PLU Lentillères

Modification simplifiée N°1

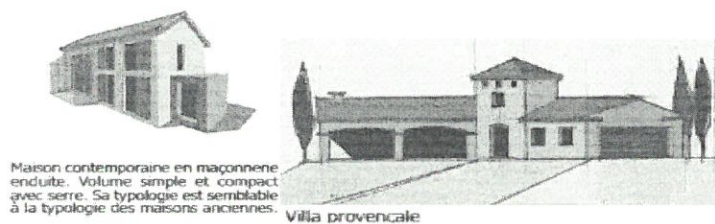
« Pour les piscines creusées et hors sol, les annexes des piscines et les annexes des bâtiments : un dépassement limité de la distance maximale de 25 mètres pourra être admis en cas d'impossibilité liée à la topographie ou au terrain. » : il semble également nécessaire de limiter la distance maximale à 20 m. Quel critère peut être fixé pour justifier une dérogation liée à la topographie du terrain et définir la notion de « dépassement limité » ?

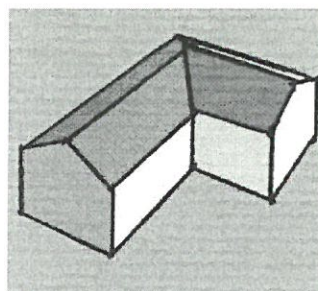
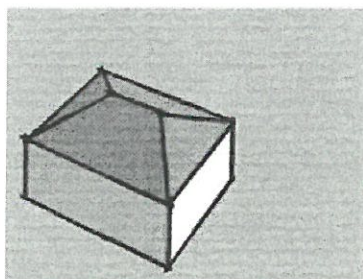
Cette proposition doit être étudiée en parallèle à la mise en place de dispositions concernant les volumes des constructions. En effet, la volumétrie, (tout comme l'implantation des constructions et les clôtures) a une grande importance dans la perception de l'architecture locale.

Ainsi, les nouvelles constructions doivent **rester simples avec 1 ou 2 volumes alignés ou décalés perpendiculairement les uns par rapport aux autres** au même titre que les maisons anciennes de la commune. Cette simplicité de volumes n'exclut par un type d'architecture plus moderne, mais exclut les pastiches de « maison provençale ».

Le règlement du PLU mérite d'être enrichi dans ce sens.

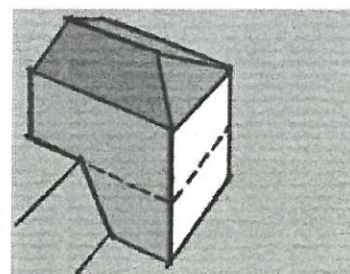
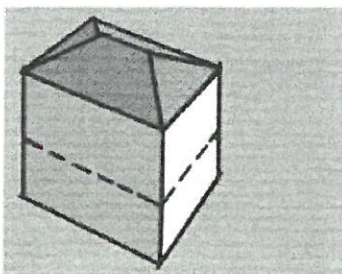
Les formes à deux pentes sont à privilégier, avec un faîtiage dans le sens de la plus grande longueur du bâtiment. Les formes à une pente ne sont pas exclues selon le type de bâtiment et la topographie.

Les toits à quatre pentes sont proscrits sur les bâtiments en rez-de-chaussée car ils donnent l'impression d'un écrasement des volumes. Ils sont limités aux bâtiments avec un étage, ce qui confère un certain caractère à l'ensemble. Sur un terrain en pente, le toit trois pentes est adapté au volume à construire et répond à la même logique.

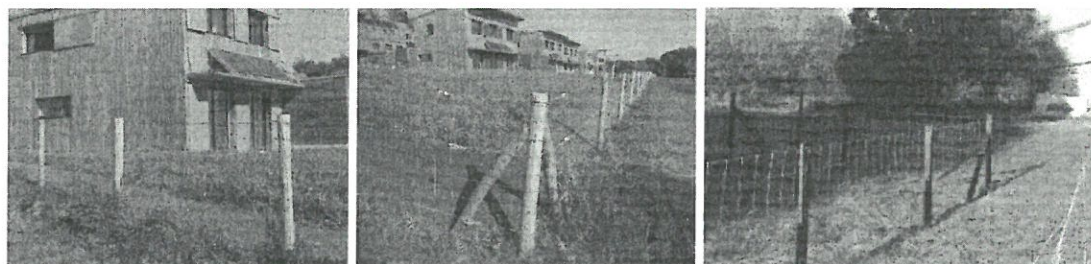
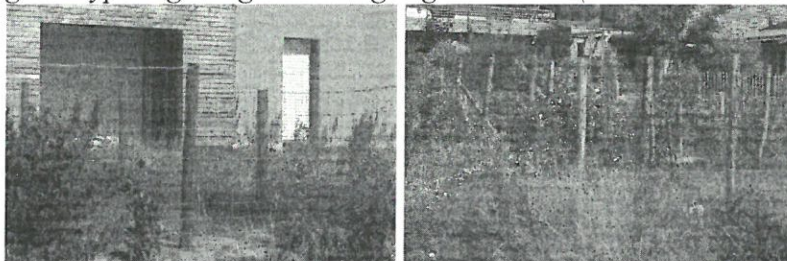
En fonction des éléments transmis, le Parc naturel régional des Monts d'Ardèche émet un avis favorable sur cette modification sous réserve de conserver les objectifs de densité identifiés dans le cadre de l'élaboration du PLU (minimum de 5 constructions).
